改善箇所説明図

改善の内容

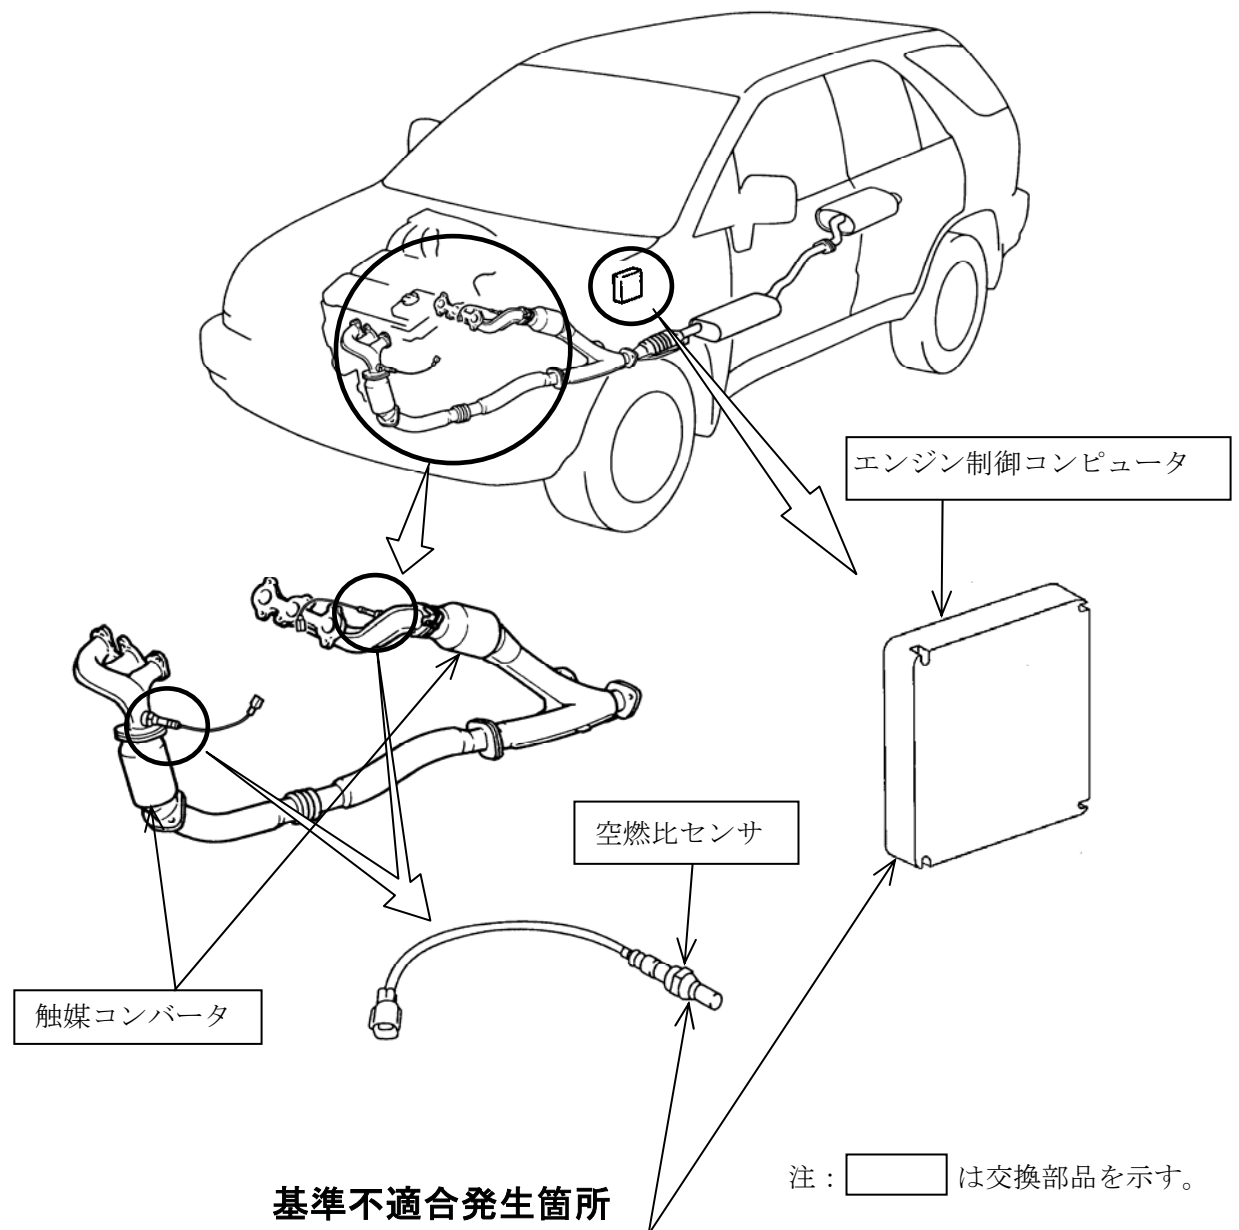
排出ガス中の酸素濃度を検出する空燃比（空気と燃料の比率）センサ回路故障時のエンジンコンピュータ制御が不適切なため、センサの内部配線が断線した場合等に適正な空燃比が得られなくなることがある。そのため、そのまま使用を続けると、断線時に触媒コンバータが異常過熱して損傷し、最悪の場合、火災に至るおそれがある。

全車両、エンジン制御コンピュータおよび空燃比センサを対策品と交換する。また、触媒コンバータを点検し、損傷しているものは新品と交換する。
